Dodatek č. 9 ke Smlouvě o dílo

Shora uvedené smluvní strany se dohodly na uzavření dodatku č. 9 (dále jen „dodatek“) ke Smlouvě o dílo ze dne 12.07.2023, ve znění dodatků č. 1, č. 2, č. 3, č. 4, č. 6, č. 7 a č. 8, která byla uzavřena se zhotovitelem jako vybraným dodavatelem veřejné zakázky: „**Sportovní hala pro tělesnou výchovu – Nová Paka**“ (dále jen „veřejná zakázka“), zadané v otevřeném podlimitním řízení dle zákona č. 134/2016 Sb., o zadávání veřejných zakázek, ve znění pozdějších předpisů (dále jen „zákon“). Veřejná zakázka byla oznámena ve Věstníku veřejných zakázek pod evidenčním číslem Z2023-009554 (dále jen „veřejná zakázka“).

"Sportovní hala Nová Paka - stavební práce"**DODATEK č.9**

NÁZEV VÝKRESU / DRAWING NAME					004		201672/5-6-S0002-S004/ 1	
							REVIZE	
					1

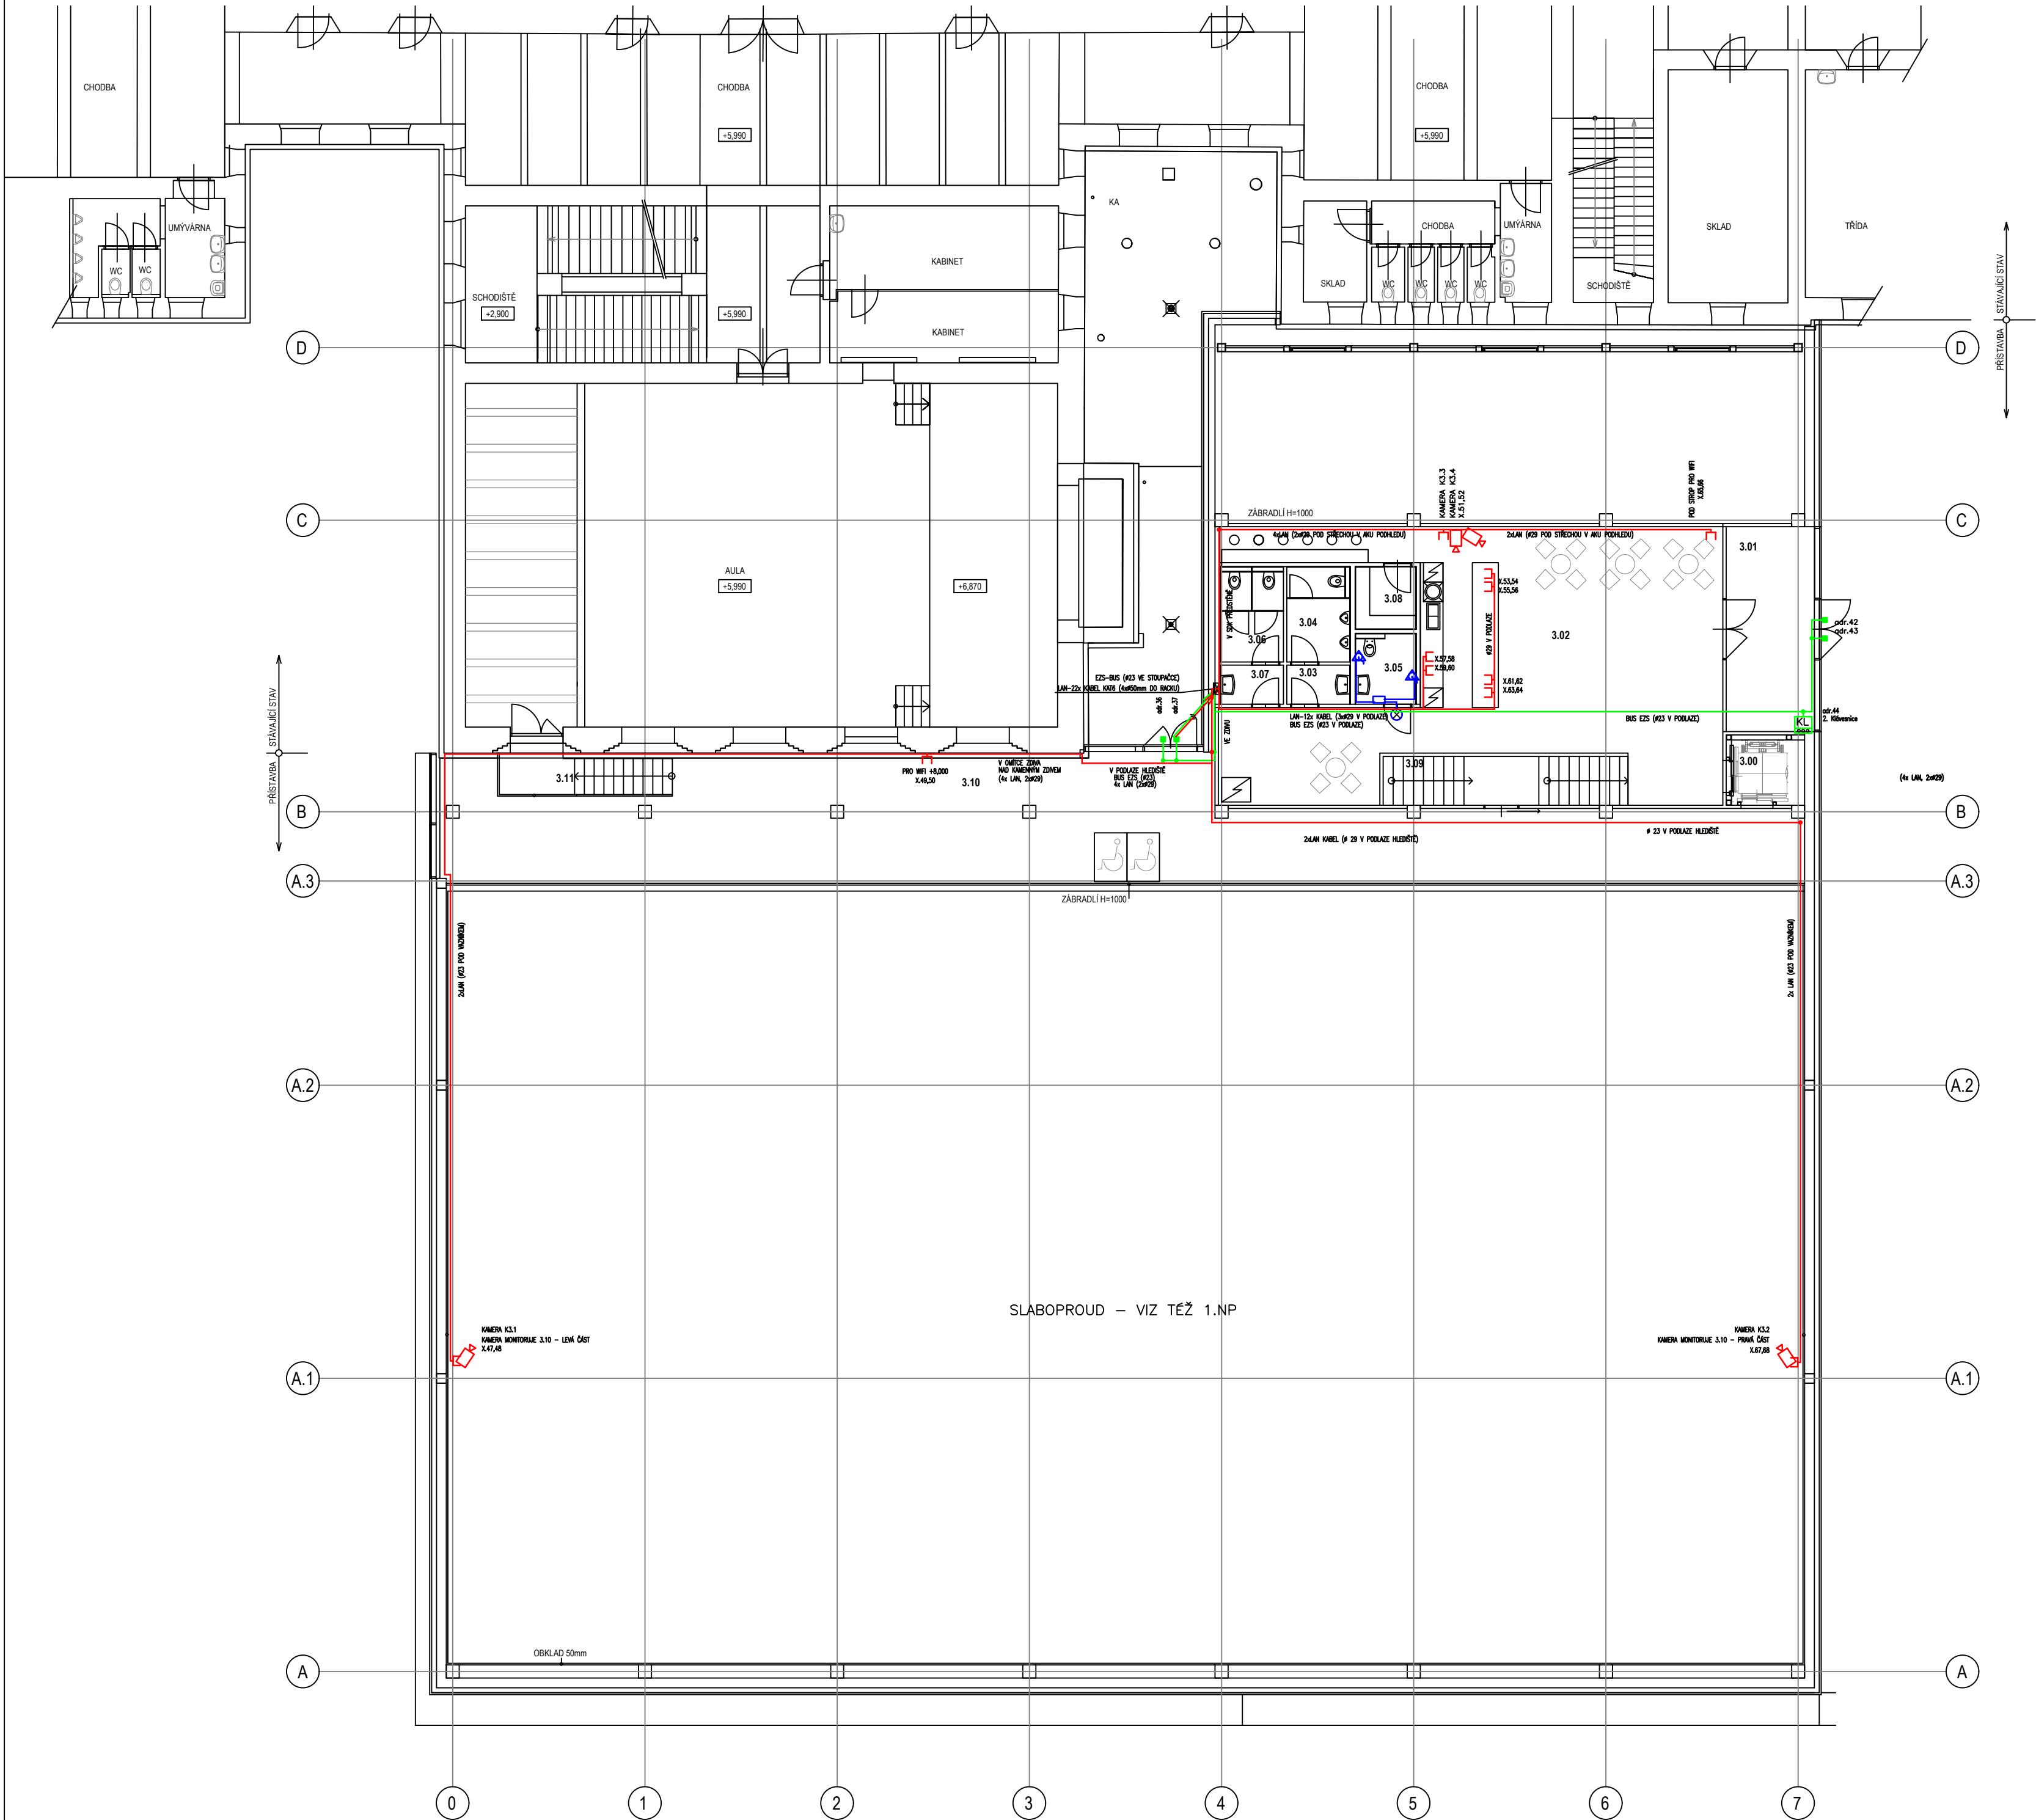
1.1 Popis původního řešení: dle PD						
1.2 Popis nového řešení: Úprava EZS						
2 Zdůvodnění změny:						
Na kontrolním dnu č. 100 ve dne 24.11.2025 bylo rozhodnuto prostřednictvím objednatele na požadavek provozovatele gymnázia o změně instalací systému elektronického zabezpečovacího systému. Projektová dokumentace určuje dispoziční rozmístění EZS na jednotlivé vnitřní dveřní výplně a vstupy do objektu. Revizi projektu předmětného zhotovitel obdržel 27.11.2025 e-mailovou korespondencí od projektanta. Změna vyvolaná provozními požadavky provozovatele gymnázia spočívá ve přemístění EZS na jiné dveřní pozice, což dále vyvolává nutnost úprav dveří u subdodavatele a výrobce dveřních pozic dotčených změn - viz v rozsahu revize projektu přílohou tohoto protokolu. Změna umístění jednotlivých prvků upřesněná uživatelskými potřebami provozovatele, změnou řešení PBŘ (změna únikových cest).						
Vazba na zákon 134/2016 o zadávání veřejných zakázek, par.222 změna závazku ze smlouvy na veřejnou zakázku: zařazeno do odst. 4

1	26.11.2025	Redukce rozsahu EZS, poloha klávesnic	ing. T. Gryc
Číslo revize	Datum revize	Popis revize	Vydal

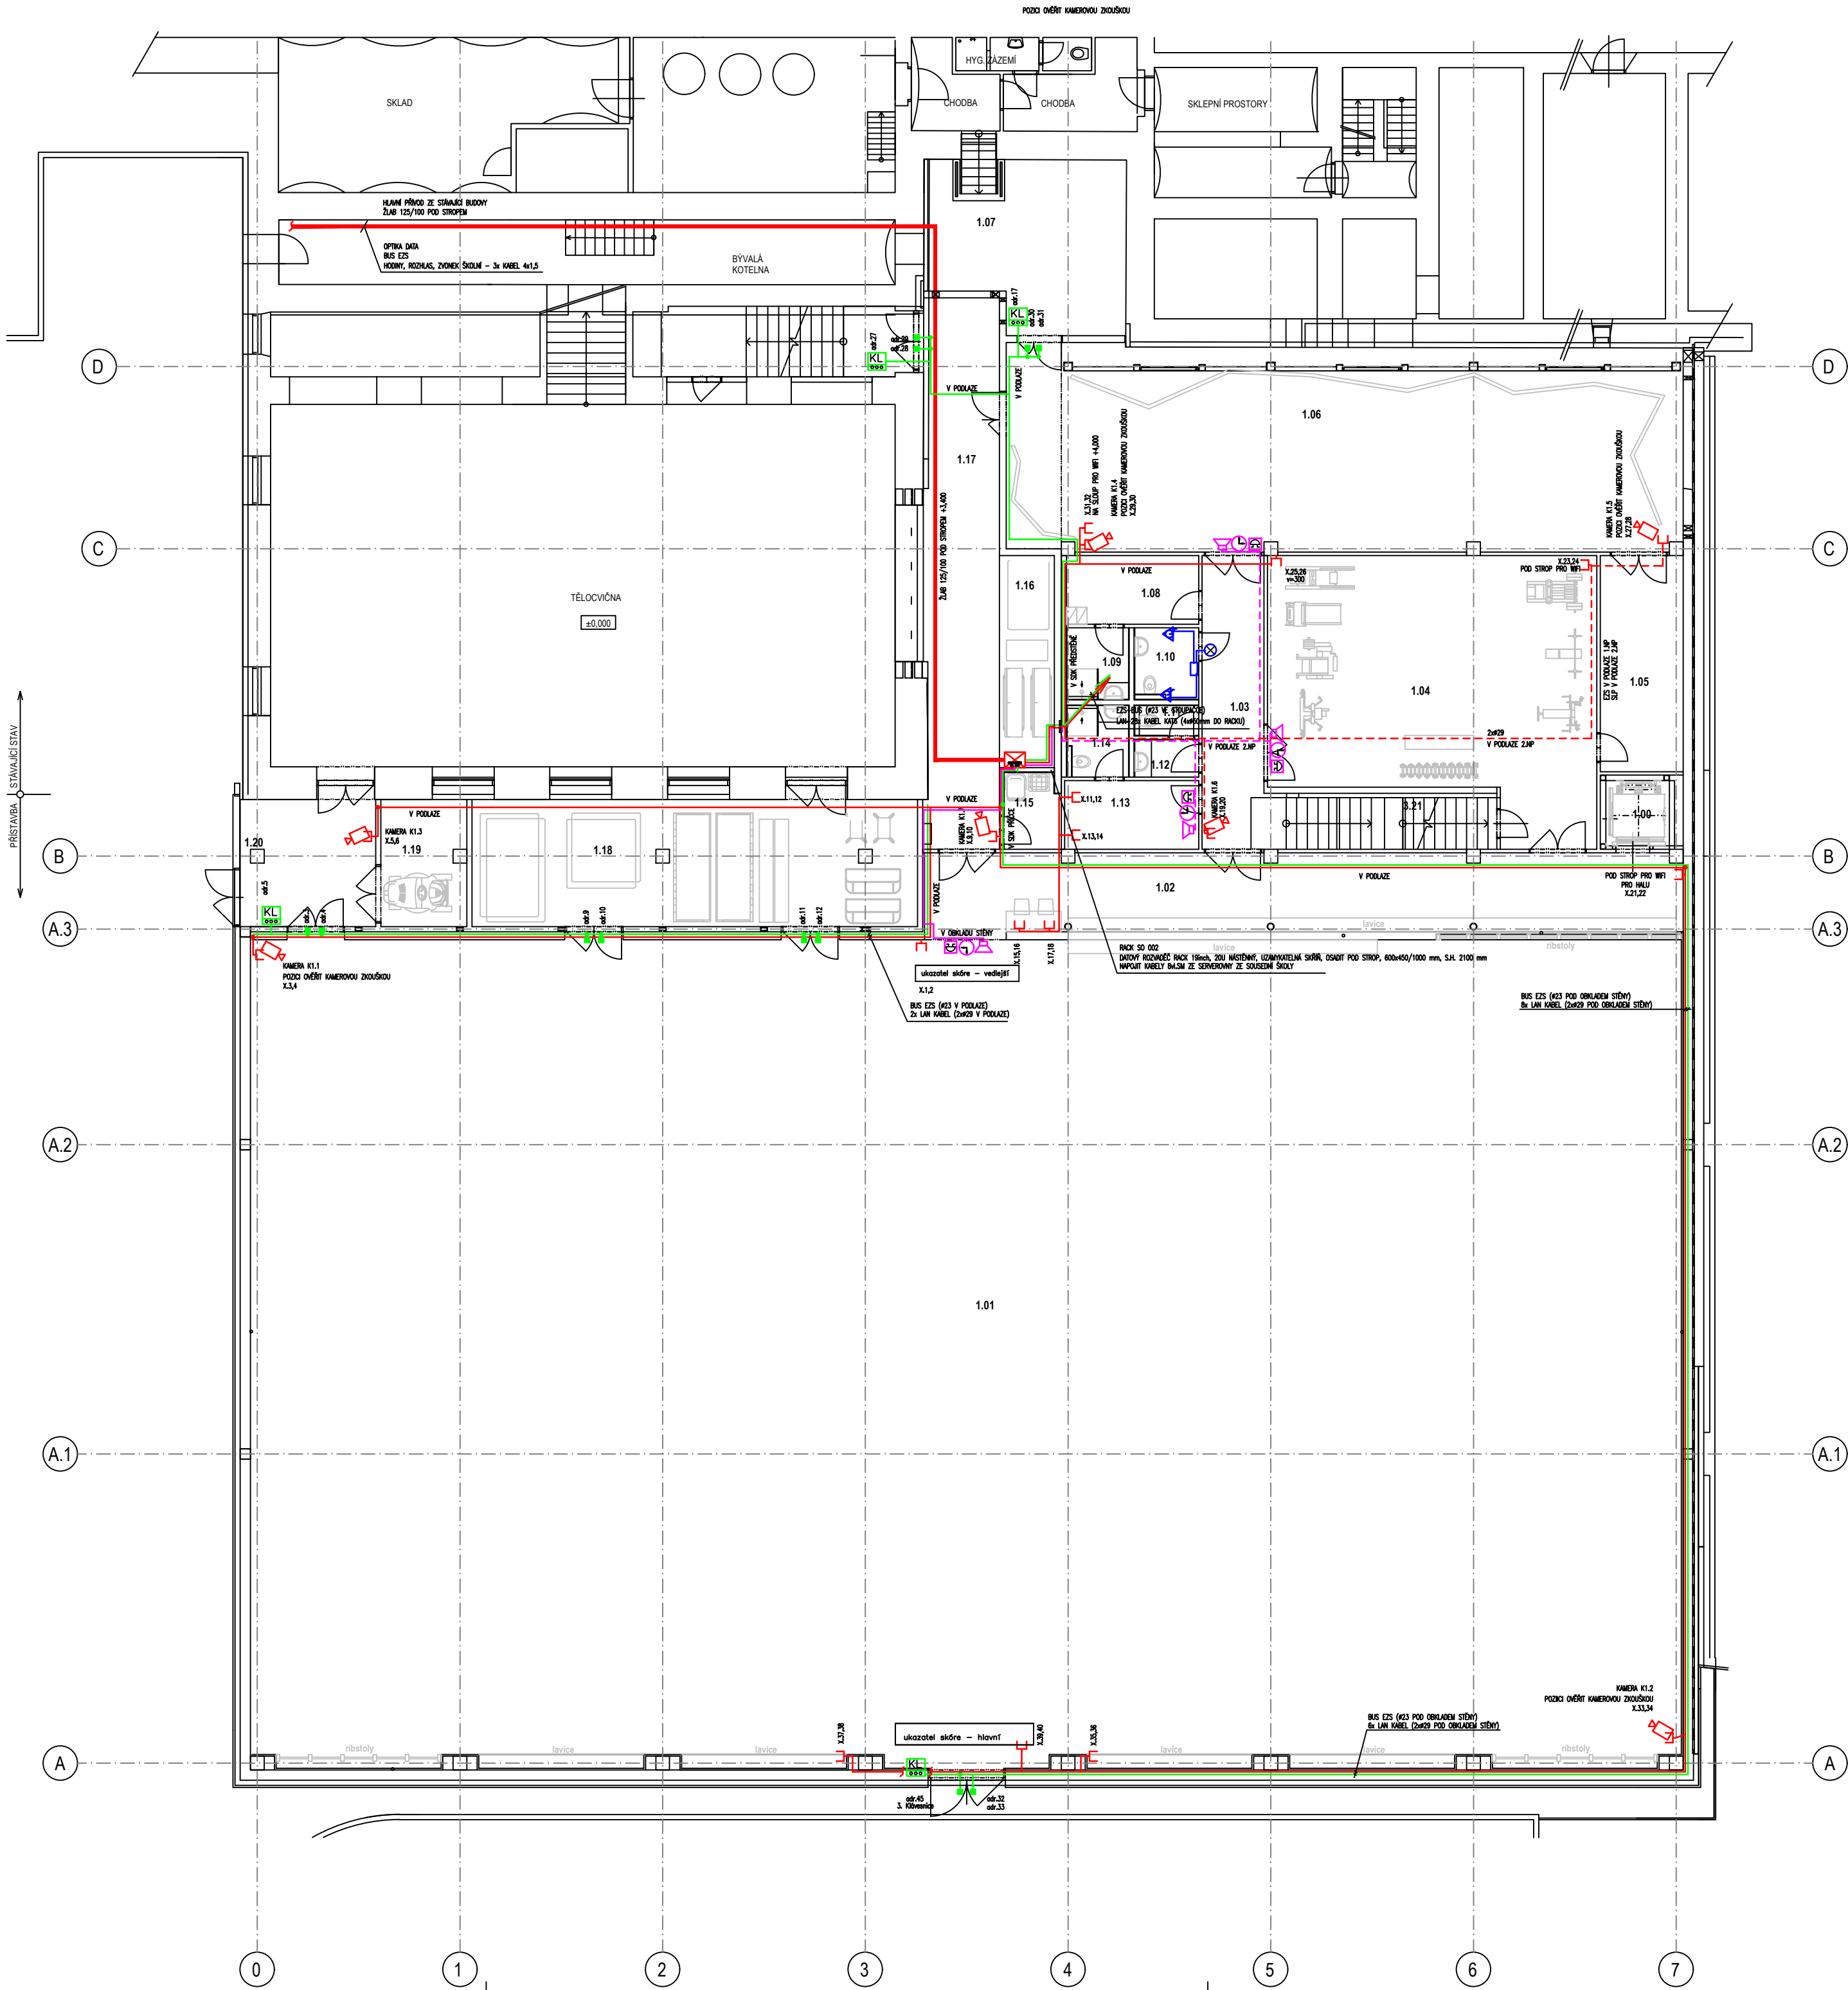
1	26.11.2025	Redukce rozsahu EZS, poloha klávesnic	Ing. T. Gryc
Číslo	Datum	Popis	Vydal
revize	revize	revize
